### 仕様変更のお知らせ

さて、この度誠に勝手ながら、照光式押しボタンスイッチCH形、EH形の「ベース」(本体部、端子を支えている部品)の赤リンレス対応として同材質の赤リン非含有グレードへ変更させて頂くことになりましたのでお知らせいたします。

CH形(従来形、スーパー形)、EH形(EH-N(高信頼性タイプ)、EH-G含む)

参考図：EH形スイッチ本体を端子側から見た図

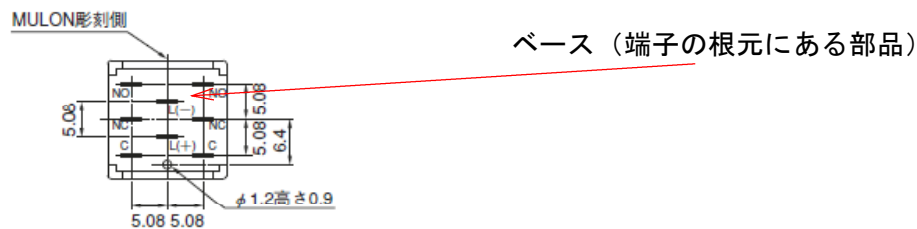
ベースに使用している材質の変更

※同メーカーの同材質赤リン非含有グレード材質になります。  
(環境調査対象物質(含有物)については、従来品の材質と同じです。)
